产品编号 1888 600 150 和 1888 998 101

图 2：离合器，结构改进

图 1：离合器

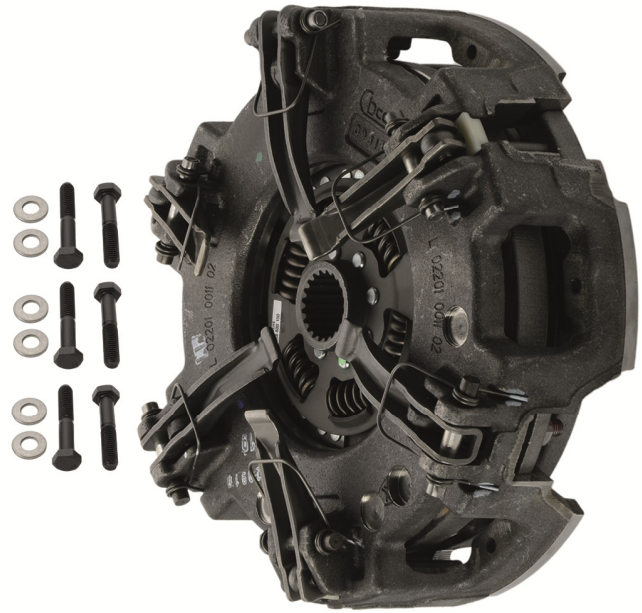
包括通风型离合器壳体、扭力弹簧和烧结衬套的离合器（产品编号 1888 600 150 和 1888 998 101）取代离合器（产品编号 1888 600 117、1888 600 119 和 1888 634 006）。

安装带通风壳体的离合器时可以无需修改飞轮。随附六颗M8x1.25x45螺丝。
